保安規定変更に係る基本方針 変更前後比較表

BWR基本方針 改定3 (令和元年8月)	BWR基本方針 改定4 (令和4年9月)	備考
<p data-bbox="338 621 1121 680">保安規定変更に係る基本方針</p> <p data-bbox="537 1066 923 1125">令和元年 8月</p> <p data-bbox="317 1222 1302 1667">東北電力株式会社 東京電力ホールディングス株式会社 中部電力株式会社 北陸電力株式会社 中国電力株式会社 日本原子力発電株式会社</p>	<p data-bbox="1507 621 2291 680">保安規定変更に係る基本方針</p> <p data-bbox="1706 1066 2092 1125">令和4年 9月</p> <p data-bbox="1486 1222 2472 1747">東北電力株式会社 東京電力ホールディングス株式会社 中部電力株式会社 北陸電力株式会社 中国電力株式会社 日本原子力発電株式会社 電源開発株式会社</p>	<p data-bbox="2487 1094 2822 1150">記載の適正化 (改訂年月の反映)</p> <p data-bbox="2487 1696 2843 1753">記載の適正化 (今後変更申請予定の社を追記)</p>

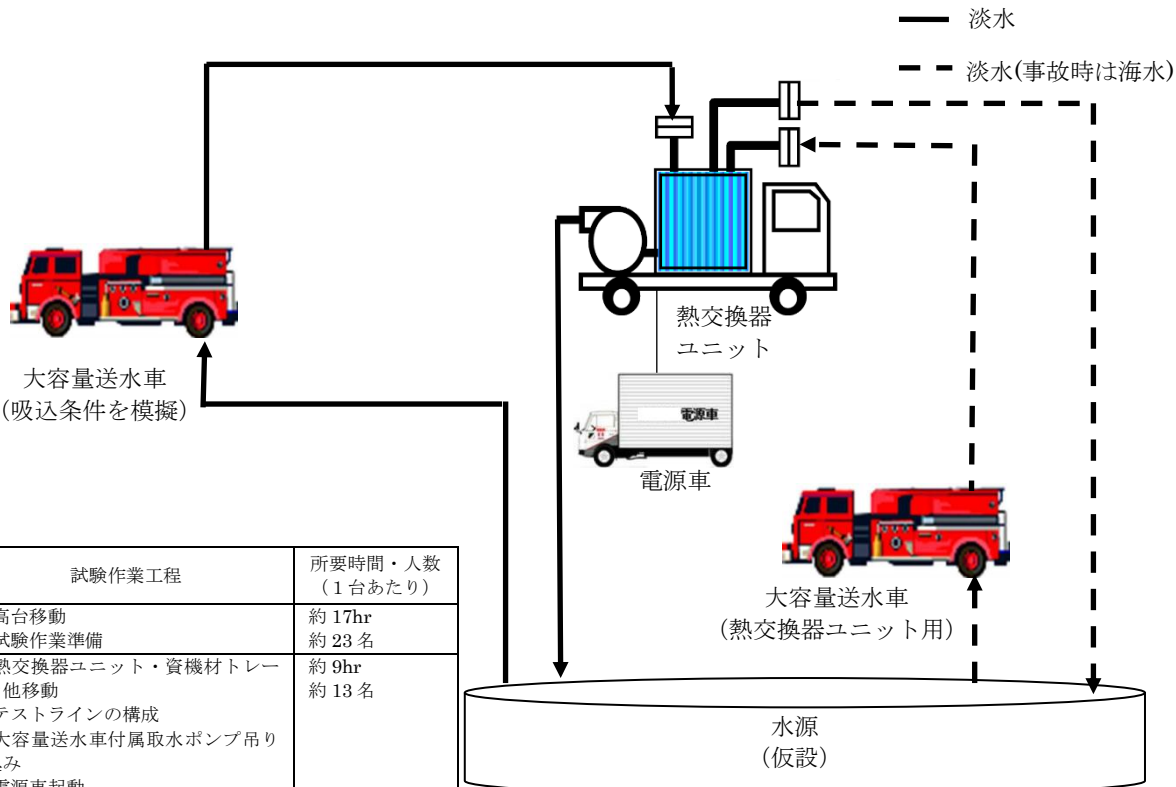
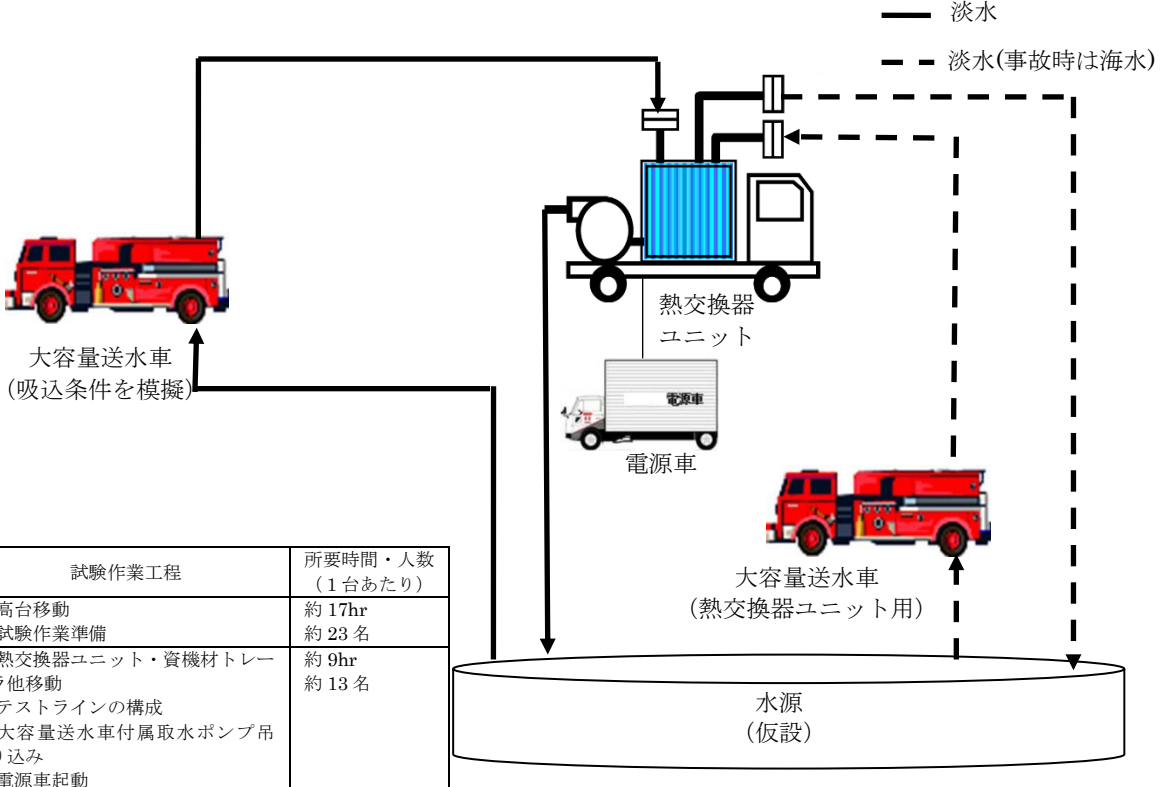
BWR基本方針 改定3 (令和元年8月)	BWR基本方針 改定4 (令和4年9月)	備考
<p>措置を許容される時間内に実施することが求められている。</p> <p>一方、機器の保全のための管理としては、保安規定に定める保守管理計画に基づき実施される保全作業によりその機能は担保されている。保守管理計画では、事業者が定めた保全計画に基づき機器・系統の点検、補修等を実施し、点検・補修の結果の確認・評価を行うこと等が定められている。保全計画は、使用実績や故障事例などの運転経験(メーカー推奨を含む)や使用環境、劣化モード、故障モード、科学的知見を踏まえて設定される。なお、この保全計画には、回転機器について定期的な運転によることも規定している。</p> <p>サーベランスの実施は、LC0を満足しているかの確認であり、サーベランスの頻度を増やしても設備の健全性が向上することはないことから、サーベランス頻度と設備の健全性は、必ずしも直接的に関連するものではないが、上記の考え方を踏まえ、サーベランスは保全計画に基づく定期的な運転頻度以内で実施する。</p> <p>LC0を満足していることの確認は、これまでもサーベランスでの確認以外に巡視等により実施されており、例えば運転員、保修員による日常の巡視により設備の不具合が確認された場合は、サーベランスによる設備の健全性確認にかかわらず LC0からの逸脱を宣言し適切な処置を実施している。事業者は、サーベランスによる確認のみに頼ることなく、運転監視、発電用原子炉施設の巡視及び日常の保守点検によっても LC0を満足していることを確認している。</p> <p>b. 重大事故等対処設備のサーベランス頻度の設定</p> <p>新たに設定する重大事故等対処設備のサーベランスの実施においては、保全計画に定める頻度以内に実施する。</p> <p>重大事故等対処設備には常設設備と可搬設備があり、常設設備は系統に接続されているか、容易に接続可能な状態となっており、可搬設備については系統と切り離して保管された状態となっている。この可搬設備のサーベランス頻度は、運用管理の観点から当面、保守管理計画に定める点検計画の点検頻度のうち最も短い3ヶ月毎を上限とする。(添付—1参照) 常設設備については、保守管理計画に定める点検計画の点検・補修の実施頻度以内で設定する。</p> <p>なお、仮に可搬設備のサーベランス頻度を1ヶ月毎とした場合には、系統と切り離して保管状態にある設備であることから、テストラインの構成等に多大なマンパワー、時間を要することになる。しかし、その効果として、より高い頻度で健全性は確認できるものの、健全性が向上するものではないことから、可搬設備のサーベランス頻度を3ヶ月毎とすることは、プラント管理全体から見て妥当と考える。</p> <p>設置許可基準規則により、保守点検による待機除外時のバックアップを確保することが求められている設備のバックアップ分についても同様にサーベランスを実施する。</p> <p>また、今後、運転保守経験を踏まえ、必要に応じてサーベランス頻度の見直しを実施していく。</p> <p>(3) 設計基準事故対処設備と重大事故等対処設備を兼ねる設備のサーベランスの取扱い</p> <p>設計基準事故対処設備と重大事故等対処設備を兼ねる設備(ほう酸水注入ポンプ、</p>	<p>求される措置を許容される時間内に実施することが求められている。</p> <p>一方、機器の保全のための管理としては、保安規定に定める施設管理計画に基づき実施される保全作業によりその機能は担保されている。施設管理計画では、事業者が定めた保全計画に基づき機器・系統の点検、補修等を実施し、点検・補修の結果の確認・評価を行うこと等が定められている。保全計画は、使用実績や故障事例などの運転経験(メーカー推奨を含む)や使用環境、劣化モード、故障モード、科学的知見を踏まえて設定される。なお、この保全計画には、回転機器について定期的な運転によることも規定している。</p> <p>サーベイランスの実施は、LC0を満足しているかの確認であり、サーベイランスの頻度を増やしても設備の健全性が向上することはないことから、サーベイランス頻度と設備の健全性は、必ずしも直接的に関連するものではないが、上記の考え方を踏まえ、サーベイランスは保全計画に基づく定期的な運転頻度以内で実施する。</p> <p>LC0を満足していることの確認は、これまでもサーベイランスでの確認以外に巡視等により実施されており、例えば運転員、保修員による日常の巡視により設備の不具合が確認された場合は、サーベイランスによる設備の健全性確認にかかわらず LC0からの逸脱を宣言し適切な処置を実施している。事業者は、サーベイランスによる確認のみに頼ることなく、運転監視、原子炉施設の巡視及び日常の保全によっても LC0を満足していることを確認している。</p> <p>b. 重大事故等対処設備のサーベイランス頻度の設定</p> <p>新たに設定する重大事故等対処設備のサーベイランスの実施においては、保全計画に定める頻度以内に実施する。</p> <p>重大事故等対処設備には常設設備と可搬設備があり、常設設備は系統に接続されているか、容易に接続可能な状態となっており、可搬設備については系統と切り離して保管された状態となっている。この可搬設備のサーベイランス頻度は、運用管理の観点から当面、施設管理計画に定める点検計画の点検頻度のうち最も短い3ヶ月毎を上限とする。(添付—1参照) 常設設備については、施設管理計画に定める点検計画の点検・補修の実施頻度以内で設定する。</p> <p>なお、仮に可搬設備のサーベイランス頻度を1ヶ月毎とした場合には、系統と切り離して保管状態にある設備であることから、テストラインの構成等に多大なマンパワー、時間を要することになる。しかし、その効果として、より高い頻度で健全性は確認できるものの、健全性が向上するものではないことから、可搬設備のサーベイランス頻度を3ヶ月毎とすることは、プラント管理全体から見て妥当と考える。</p> <p>設置許可基準規則により、保全等による待機除外時のバックアップを確保することが求められている設備のバックアップ分についても同様にサーベイランスを実施する。</p> <p>また、今後、運転保全経験を踏まえ、必要に応じてサーベイランス頻度の見直しを実施していく。</p> <p>(3) 設計基準事故対処設備と重大事故等対処設備を兼ねる設備のサーベイランスの取扱い</p> <p>設計基準事故対処設備と重大事故等対処設備を兼ねる設備(ほう酸水注入ポン</p>	<p>法令改正の反映(記載の適正化)</p> <p>法令改正の反映(記載の適正化)</p> <p>法令改正の反映(記載の適正化)</p> <p>記載の適正化(冒頭で定義しているため発電用を削除)</p> <p>法令改正の反映(記載の適正化)</p> <p>法令改正の反映(記載の適正化)</p> <p>法令改正の反映(記載の適正化)</p> <p>法令改正の反映(記載の適正化)</p> <p>法令改正の反映(記載の適正化)</p> <p>法令改正の反映(記載の適正化)</p> <p>法令改正の反映(記載の適正化)</p>
